## Krycí list ZBV

Název a evidenční číslo Stavby: <b>II/244 Měšice, rekonstrukce mostu ev.č. 244-001</b>		Číslo SO/PS / / číslo Změny SO/PS: <b>251 / 1</b>	Číslo ZBV: <b>2</b>
Název stavebního objektu/provozního souboru (SO/PS): <b>Opěrné zdi v km 1,070</b>			
Objednatel: Krajská správa a údržba silnic Středočeského kraje, příspěvková organizace Zborovská 81/11, 150 21 Praha 5, Smíchov IČ: 00066001			
Zhotovitel: <b>Společnost Měšice most</b>			
<u>zastoupena vedoucím společníkem</u> Společnost T.A.Q. s.r.o. Fetrovská 1002/59, 160 00 Praha 6 IČ: 28868781			
<u>společník 2</u> SILNICE GROUP a.s. Na Florenci 2116/15, 110 00 Praha 1 - Nové Město IČ: 62242105			
<b>Rekapitulace ZBV č. 2 dle Skupin 1, 2, 3, 4, 5</b>			
část ZBV č.	Cena navrhovaných Změn záporných	Cena navrhovaných Změn kladných	Cena navrhovaných Změn záporných a Změn kladných celkem

## Změnový list

**Opěrné zdi v km 1,070**

PŮDORYS 1:200

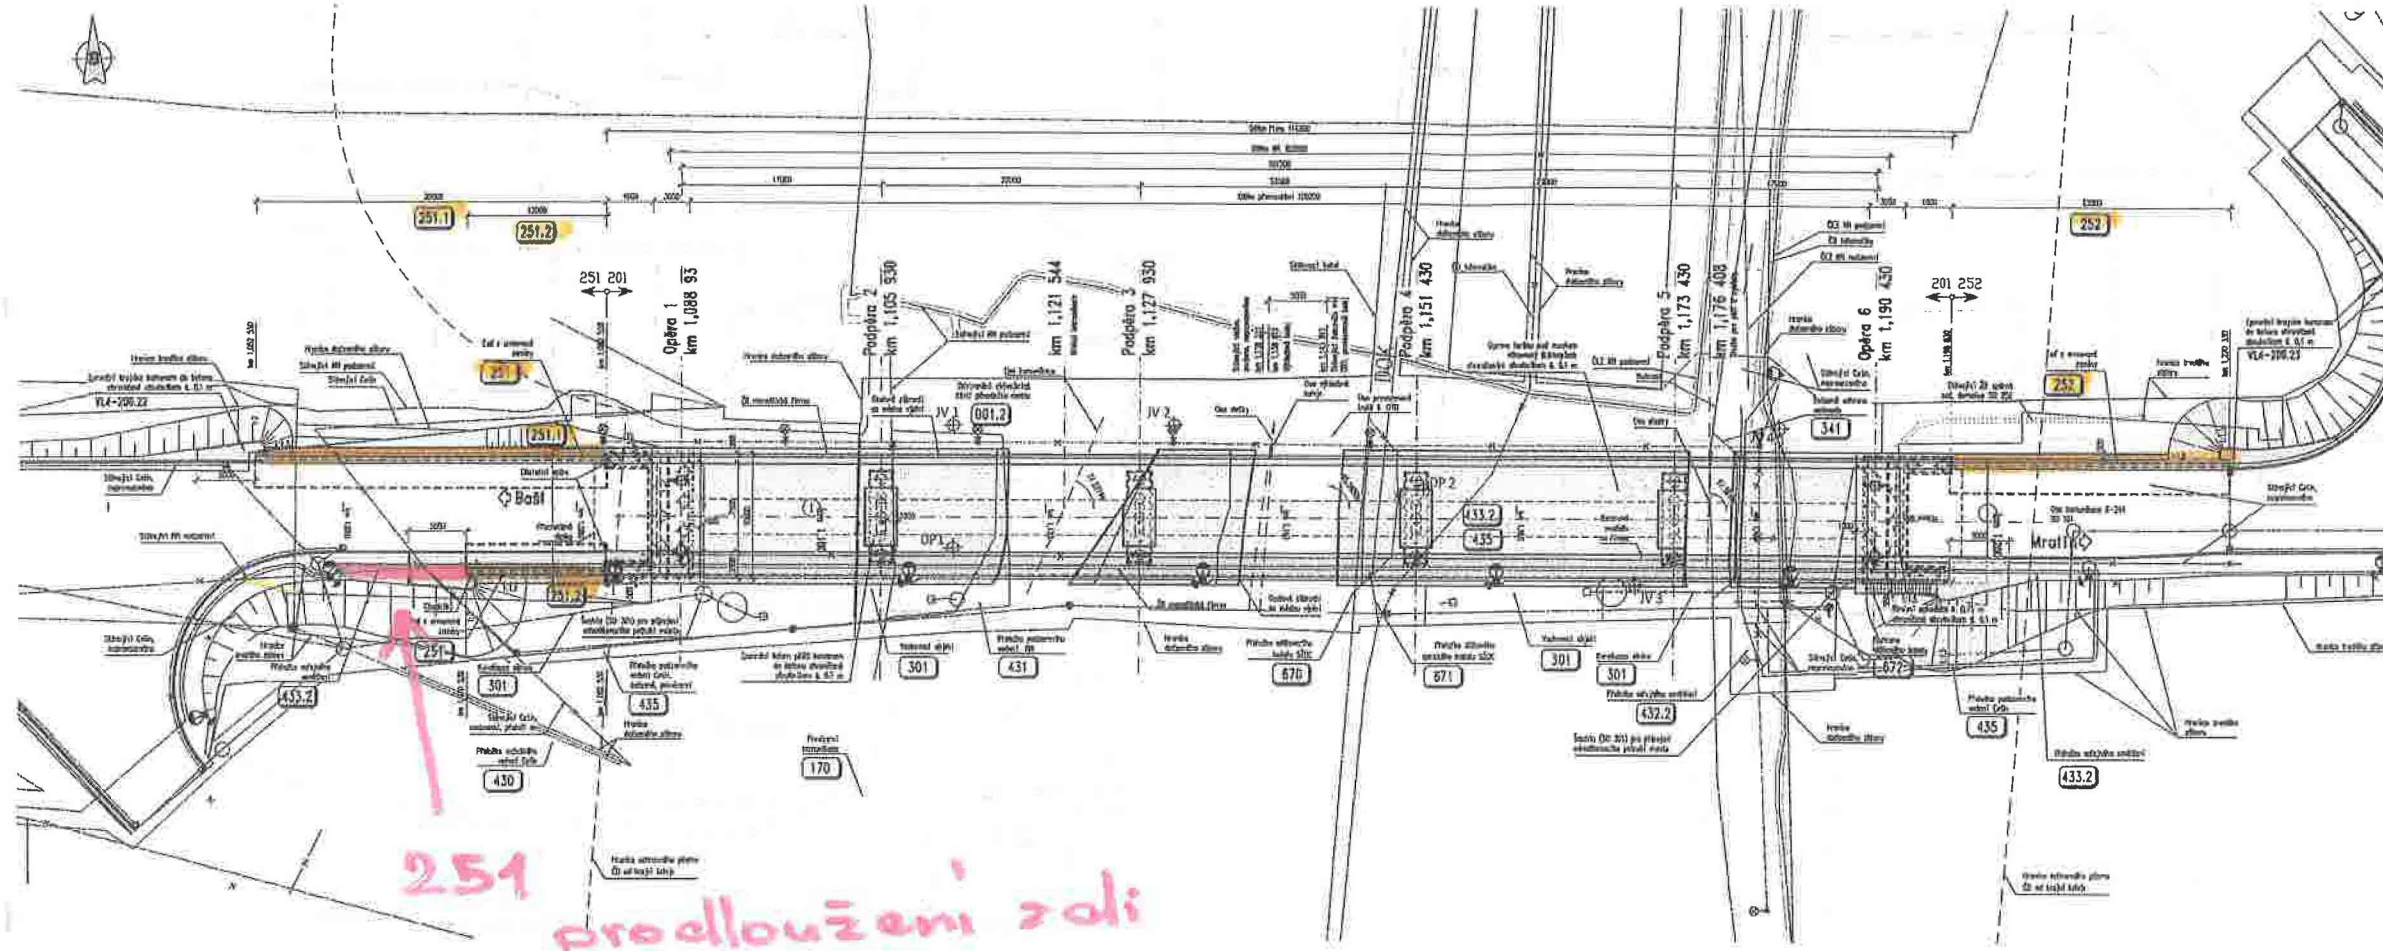
**a) Nahrazení armované zeminy dle původního zadání ŽB úhlovými zdmi**

Na základě žádosti Obce Měšice (třetí neopomenutelné strany) dojde k prodloužení úhlové zdi o 11,7 m na pravé straně silnice oproti původně uvažované zdi z prefa prvků v souvislosti s plánovanou změnou vlastnictví pozemků.

251 prodloužení zdi
